监理工程师通知单

工程名称: 南京熊猫平板分布式光伏发电项目

编号: GFDZJBM08-009

事由: 关于工程质量事宜。

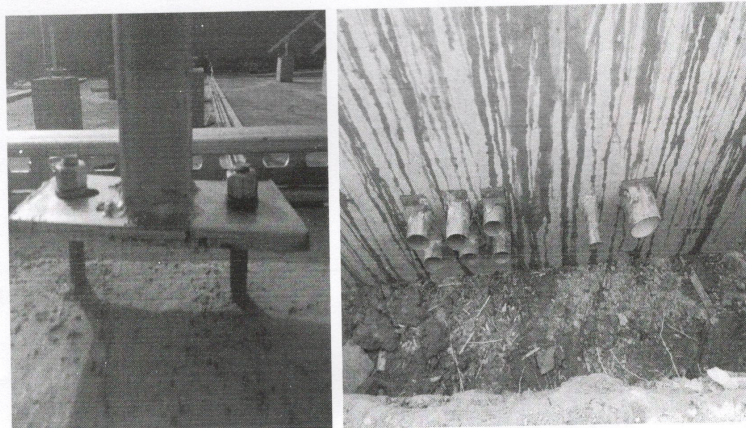
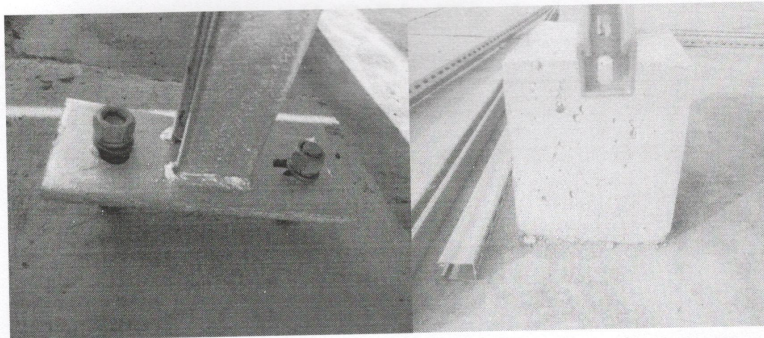
- 1、你方箱变基础电缆进线钢管安装不符合要求;
- 2、你方光伏区支架前后立柱安装与螺栓固定不符合要求;
- 3、支墩存在蜂窝现象;
- 4、U型栓存在变形现象。

- 1、对箱变基础电缆进线钢管安装不符合要求进行整改；
- 2、对光伏区支架前后立柱安装与螺栓固定不符合要求进行整改；
- 3、对支墩存在蜂窝现象进行整改；
- 4、对U型栓存在变形现象进行整改。

部分问题整改。
